Śiąszyce, dnia 8.12.2023  
Zgodność projektu z wymaganiami  
ochrony przeciwpożarowej  
stwierdzam

OBIEKT:  
**Budowa budynku wielorodzinnego**

RYSUNEK:  
**Rzut parteru - instalacja fotowoltaiczna**

Nr Rys.:  
**EPV-2**

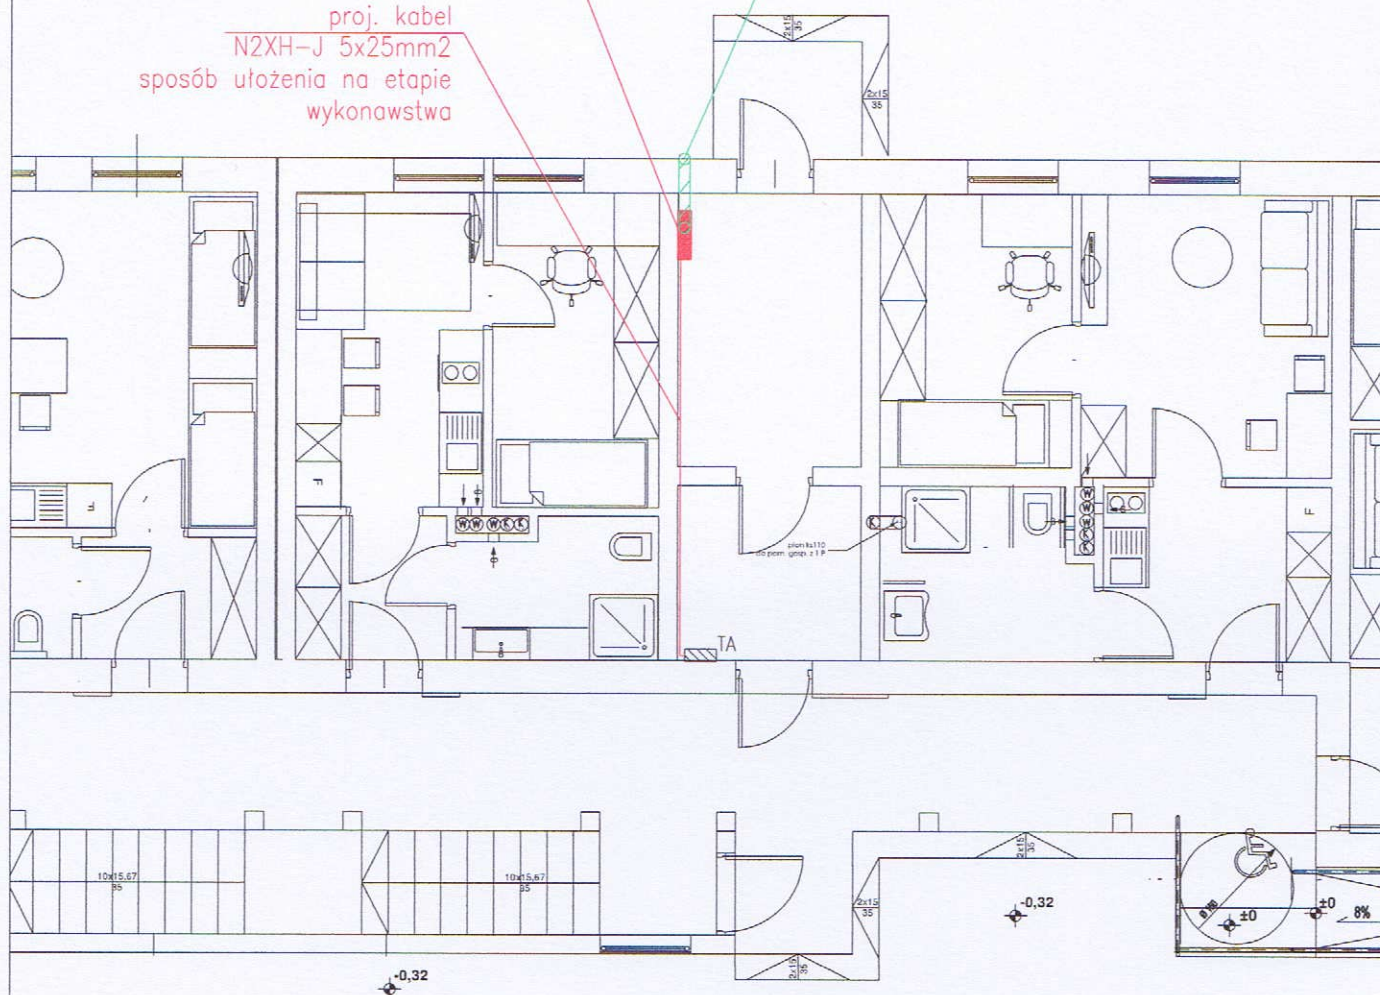
bez uwag z uwagami:  
1) sprawdzić wytrzymałość  
konstrukcji dachu  
2) wymagany PRP 117g
